# Spielplatz Kletterberg - Entwurf M 1:100

## VERGLEICH

Entwurf E3 - als Grundlage für städtebaulichen Vertrag - zu Ausführungsplan A9 (Stand: 25.10.2023)

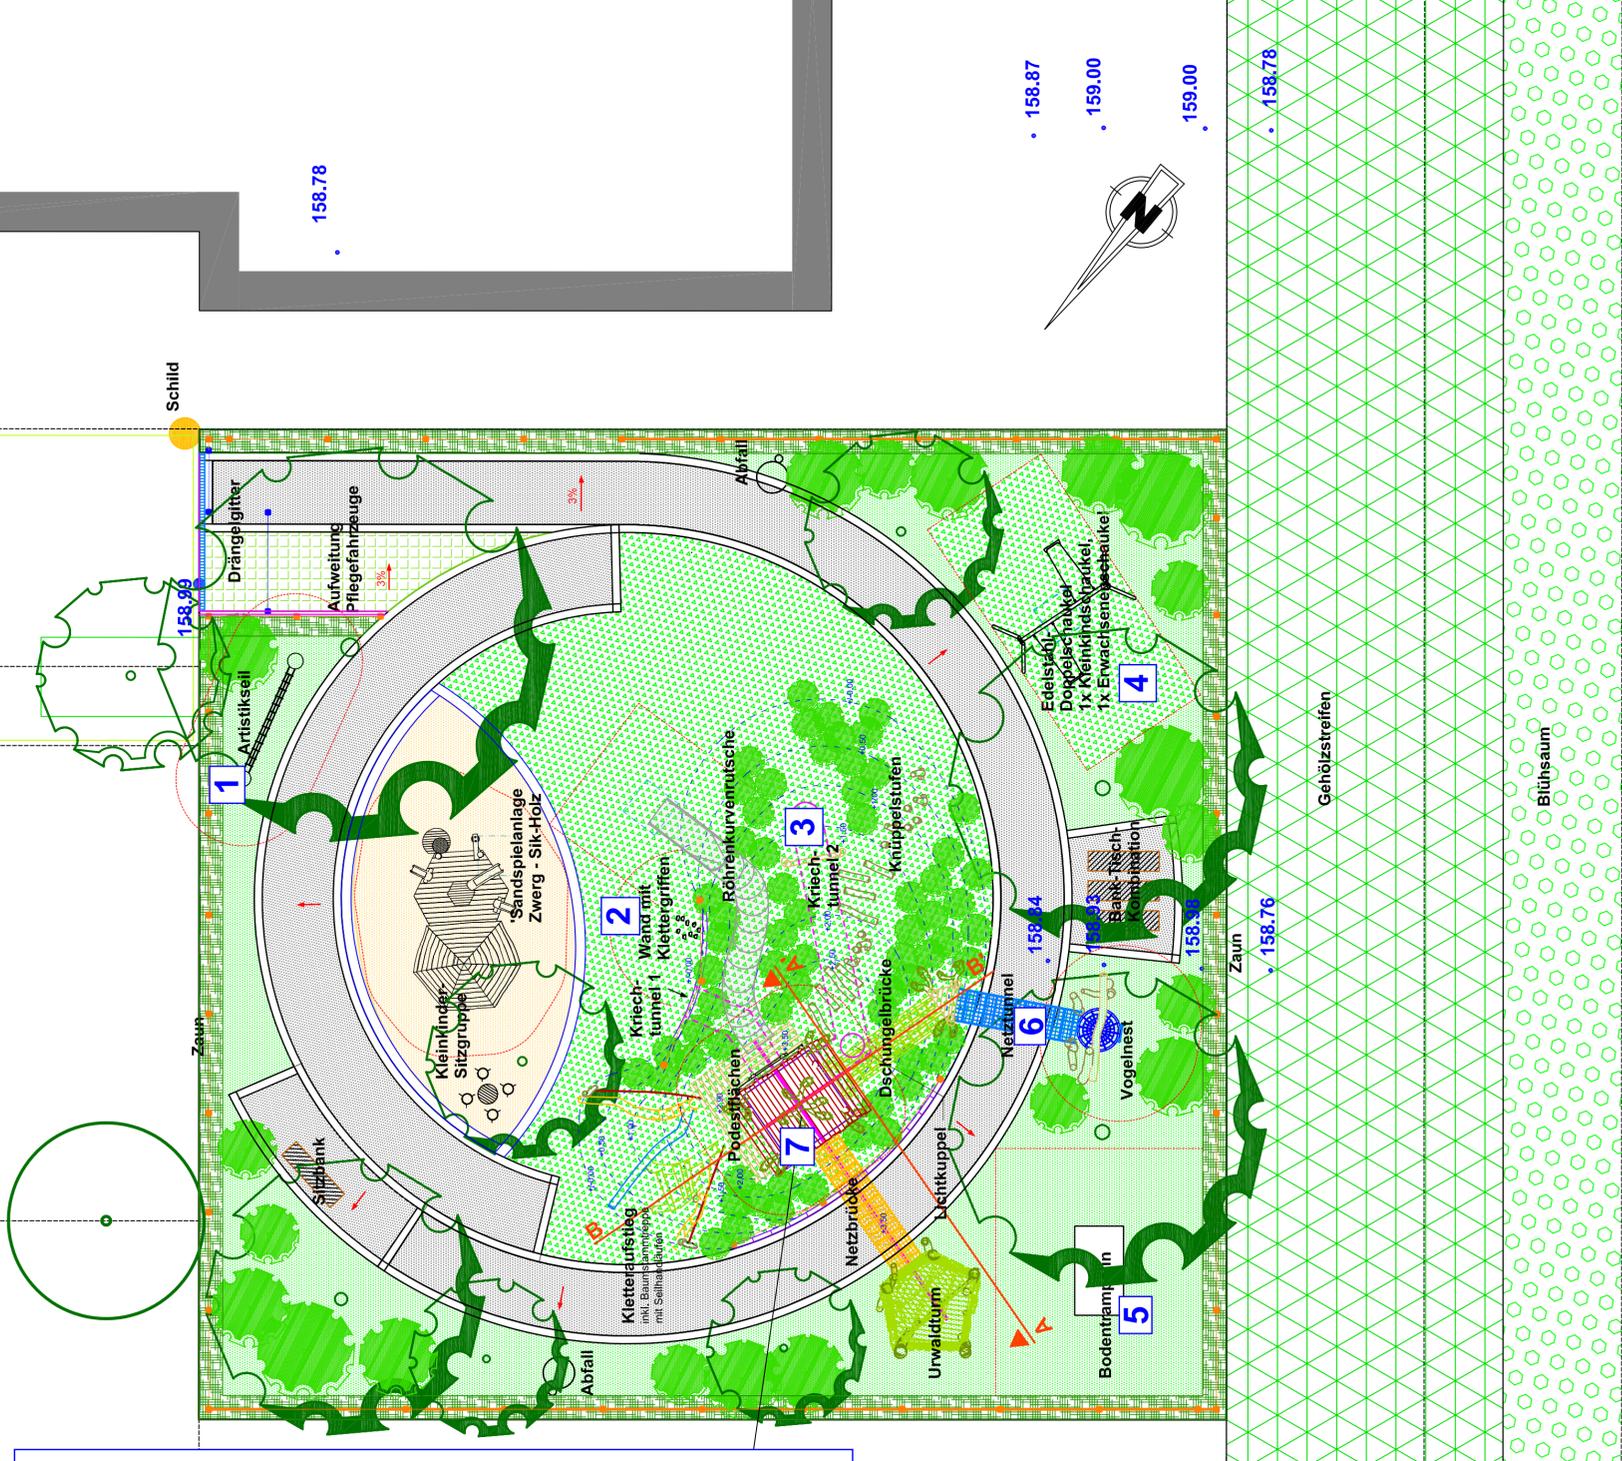
## 1 Artistikseil entfällt

## 2 Wand mit Klettergriffen entfällt

## 3 Kriechtunnel 1+2 entfallen

## 4 Edelstahl-Doppelschaukel andere Ausführung

## 5 Bodentrampolin andere Ausführung

## 6 Dschungelbrücke - Netztunnel - Vogelnest entfallen

Hier gibt es Konflikte bei der Dschungelbrücke bezüglich der Sicherheit. Es dürfen sich keine Kinder von unten an die Brücke klammern können und diese hochklettern können. Dies lässt sich technisch aber nicht umsetzen.

## 7 Kletterkamin in Schachtbauwerk entfällt

Der Ein- / Anbau des Spielhauses auf dem Kletterkamin birgt extrem hohe Anpassungs- und Montagekosten.

Die weiteren Wartungs- und Pflegekosten sind erhöht einzuschätzen. Risiko Angstraum durch fehlende soziale Kontrolle und Einsehbarkeit

Spieleffekt Balancieren erfolgt über Kletteraufstieg und Knüppelstufen

Kletterelemente in Urwaldturm verortet

max. erlaubte Erdüberdeckung für Kriechtunnel kann nicht durchgehend eingehalten werden

Die Doppelschaukel aus Edelstahl ist in den Kosten extrem teurer geworden. Die Ausführung ist als Doppelschaukel aus Robinien geplant.

Das Bodentrampolin soll eine kleinere Ausführung erhalten.
